Communauté de Communes Adour Madiran
Val d'Adour Environnement
SPANC du Val d'Adour

CONTROLE DE FONCTIONNEMENT

RAPPORT DE VISITE SUR LE SYSTEME D'ASSAINISSEMENT NON COLLECTIF COMMUNE DE LARREULE

N° dossier : 5235 Nom du locataire : M ESCLARMONDE Prénom : Dominique Adresse de l'immeuble : 4 RTE DE MAUBOURGUET Commune : LARREULE Section et n° parcelle(s) : C 0343 Date de réalisation de l'assainissement : 2003	Propriétaire de l'immeuble: Nom du propriétaire : M. ESCLARMONDE Prénom : Dominique Adresse : 4 RTE DE MAUBOURGUET 65700 LARREULE
--	--

SCHEMA DE LA FILIERE D'ASSAINISSEMENT NON COLLECTIF
Plan et localisation de l'installation (Ech.:1/172):

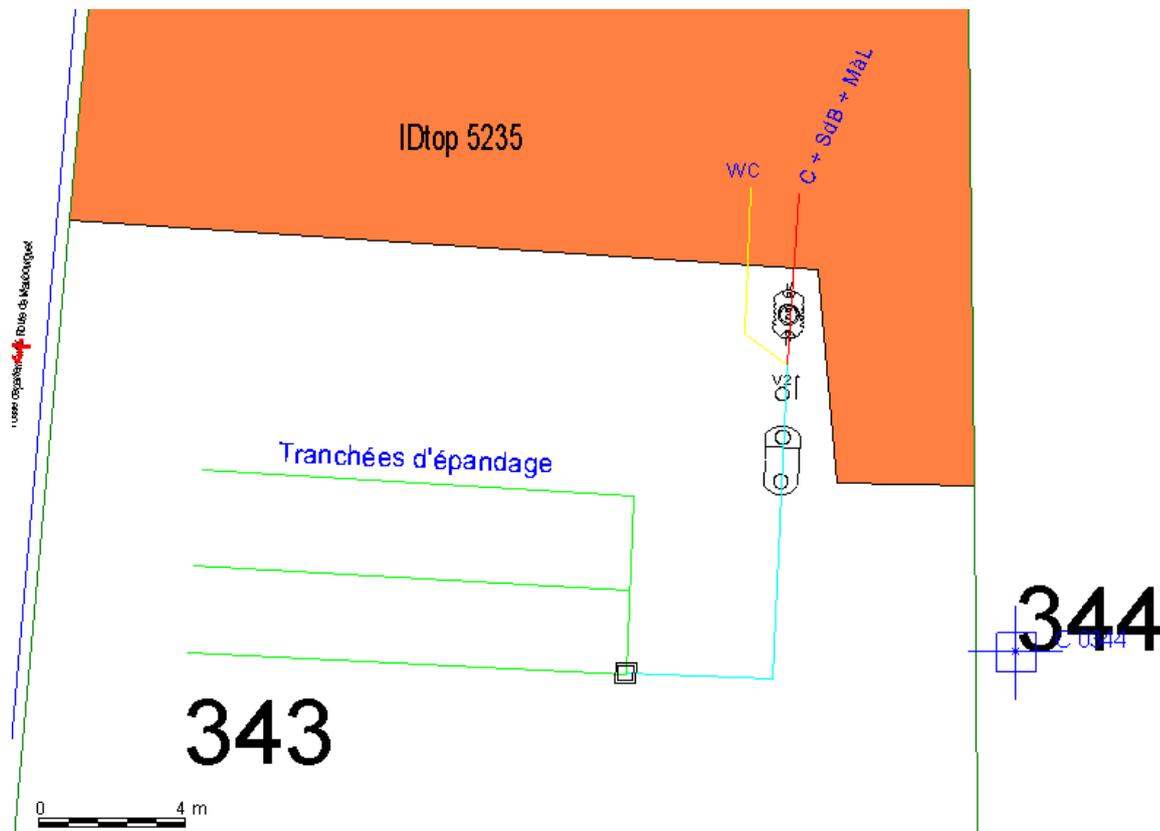
COMMENTAIRES:
<p>Mettre en place un système de prétraitement et de traitement en accord avec la réglementation en vigueur (DTU 64.1, arrêtés du 7 septembre 2009 et du 27 avril 2012, loi sur l'eau 2006,...).</p> <p>Lors de la visite, il a été constaté un engorgement du système d'épandage : regards de répartition en eau. Cela peut être dû à la proximité de la nappe. Bien qu'aucune gêne n'ait été évoquée par l'occupant, le système en place ne remplit pas son rôle correctement. En effet en cas de nappe haute, les effluents prétraités sont rejetés directement dans la nappe, occasionnant une pollution de celle-ci. Il serait nécessaire d'adapter le dispositif avec la nature du sol et ses contraintes.</p> <p>De plus, le système se trouve sur une aire de circulation de véhicule. Le passage répété de véhicules est susceptible d'endommager les drains.</p> <p>Aussi, le dessus du bac à graisses étant entièrement effondré, cela représente un risque de chute important. Il faudra remplacer le bac à graisse ou connecter les eaux ménagères directement à la Fosse toutes eaux.</p> <p>Enfin, les regards de la fosse toutes eaux sont attaqués (précipité blanchâtre). L'origine de ce phénomène de corrosion est la production d'hydrogène sulfuré (H₂S) issu de la décomposition des boues. Ce phénomène s'aggrave quand l'ensemble des eaux vannes et ménagères sont mélangées dans le même dispositif. Cela prouve que la ventilation de la fosse n'est pas efficace, elle ne permet pas une évacuation suffisante de ces gaz. Il faut remonter le tuyau de la ventilation secondaire au-dessus du toit, équipée d'un extracteur éolien.</p> <p>Pour toutes informations complémentaires le SPANC du Val d'Adour se tient à votre disposition.</p> <p><i>Ce contrôle, attestant du fonctionnement de votre installation, est un contrôle périodique qui sera réalisé dans une moyenne de 10 ans</i></p>
